Welch Allyn, Inc. 4341 State Street Road Skaneateles Falls, NY 13153 USA	URGENTE: avviso di sicurezza sul campo	2021-07-001-MKE-005
---	---	---------------------

Elettrocardiografi ELI@280, MLBUR280 e BUR280

Elettrocardiografo a riposo ELI@280 – Mancata corrispondenza tra i pazienti/upgrade del software

Identificativo FSCA: 2021-07-001-MKE-005

Figura 1

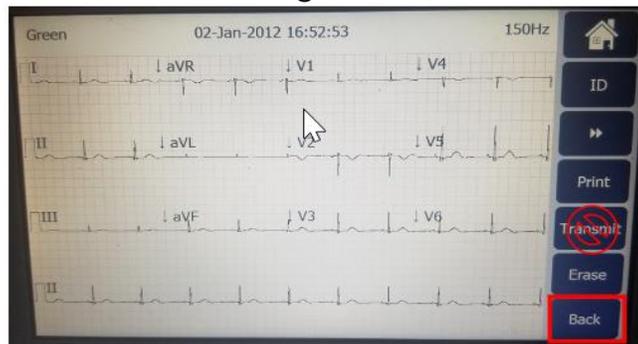
1. Si acquisisce un ECG per il Paziente A e lo si archivia nel cardiografo.
2. Si acquisisce un ECG per il Paziente B e lo si archivia nel cardiografo.
3. Si recupera dalla memoria l'ECG associato al Paziente A ed eventualmente si modificano le informazioni demografiche del paziente.
4. Al termine della modifica, compare la schermata "ECG a riposo", come mostra l'immagine di seguito (Figura 1)
5. Premendo il pulsante TRANSMIT su questa schermata (in seguito a eventuali modifiche delle informazioni demografiche del paziente) si trasmetterà un ECG diverso da quello relativo al paziente A (vedere la schermata dell'ECG a riposo nella figura 2).

Quando dalla directory dei pazienti si recupera un ECG per modificare i dati demografici di un paziente, non premere il pulsante TRANSMIT al termine della modifica e dopo aver visualizzato la schermata illustrata sopra (Figura 1). Premere invece il pulsante BACK, che salverà le modifiche nella memoria e mostrerà all'utente la schermata mostrata di seguito, dalla quale è possibile trasmettere l'ECG desiderato alla destinazione configurata tramite la pressione del pulsante SYNC.

Figura 3

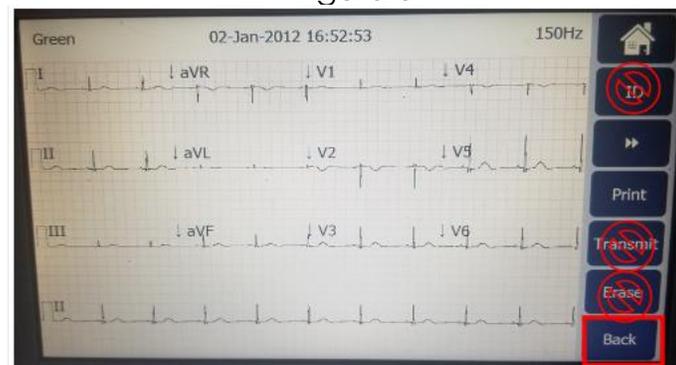
1. Si acquisisce un ECG per il Paziente A e lo si archivia nel cardiografo.
2. Si acquisisce un ECG per il Paziente B e lo si archivia nel cardiografo.
3. Si recupera dalla memoria l'ECG associato al Paziente A ed eventualmente si modificano le informazioni sull'ID.
4. Al termine della modifica, compare la schermata "ECG a riposo", come si vede nella Figura 3.
5. L'utente decide di effettuare un'altra modifica delle informazioni demografiche senza abbandonare la schermata "ECG a riposo" e preme il pulsante "ID" (Figura 3).

6. Al termine della seconda modifica, compare di nuovo la schermata "ECG a riposo" mostrata sopra.
7. La pressione del pulsante TRANSMIT in questa schermata (in seguito a due modifiche consecutive dell'ID come da spiegazione sopra) inoltrerà un ECG con le informazioni demografiche del Paziente A e l'ECG del Paziente B; questo ECG "ibrido" viene quindi archiviato nel cardiografo come un secondo ECG contenente le informazioni demografiche del Paziente A, mentre il Paziente B non farà più parte della directory.
8. Premendo il pulsante ERASE su questa schermata si cancellerà un ECG non desiderato. Questa circostanza non si verificherà quando si effettuano modifiche sull'ultimo ECG acquisito.
